宇宙ステーション補給機（HTV）に関する  
安全評価  
質問に対する回答

平成 2 1 年 6 月 4 日

宇宙航空研究開発機構

本資料は、平成21年5月18日に開催された第1回宇宙開発委員会安全部会における宇宙ステーション補給機（HTV）に係る安全評価についての報告に対して同部会構成員から提出された質問等に対し、独立行政法人宇宙航空研究開発機構（JAXA）が回答をまとめたものである。

【質問番号 7-1】 誘導制御系のブロック図

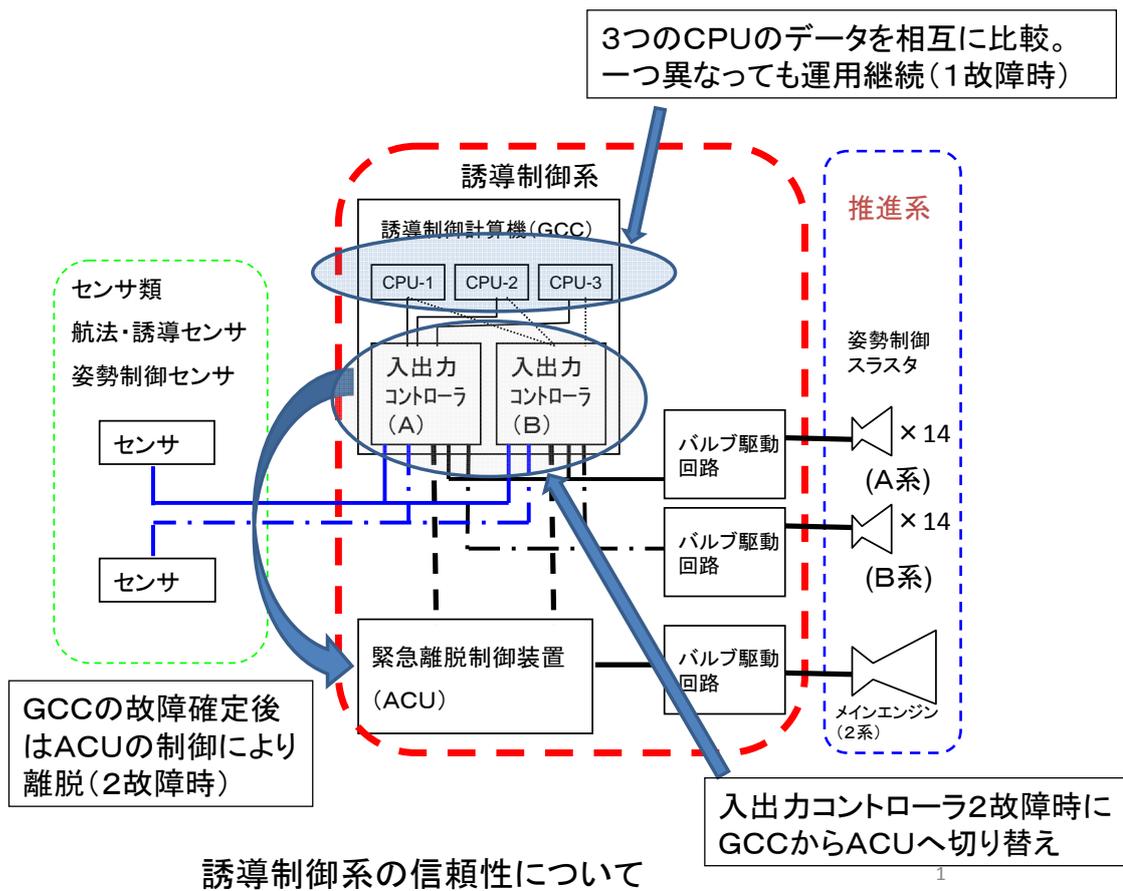
安全 1-2-3 P 2 2 のブロック図は何回か説明を受けた気がしますが、この制御計算機の信頼性解析結果が理解できません。2 out of 3 で信頼度の計算は理論的には説明されまじょうが、フライトの時間経過に伴い異常をどう判断し、信号処理していくのか説明を受けたいように思います。最後のアボートは緊急計算機で退避すると思いますので、そこに至る判断の経緯を図示いただけませんか。昨年説明されたようにも思いますが。よろしくお願いします。

誘導制御計算機 (GCC) は 3 つの CPU が各センサ、情報をもとに HTV の制御情報を算出し、推進系の駆動を行う指令を出す機能を持っています。3 つの CPU は多数決によりその計算結果の信頼性を保ちます。すなわち 1 つの CPU だけ情報が異なる場合には他の 2 つの情報を正として制御を継続します (1 故障状態)。次にさらに 1 つの CPU が異常を示す、ないしはすべての CPU が異なる情報を示す場合には 2 故障状態となりますので、入出力コントローラ (IOC) が持つ離脱制御機能により退避します。

なお、CPU が正常であるにも関わらず、入出力コントローラの異常で (1 故障状態で) ただちに緊急離脱制御装置 (ACU) に切り替わることが無いように入出力コントローラも冗長化されています。すなわち、入出力コントローラの 2 故障時には ACU に切り替えて退避する 2 故障許容となっています。
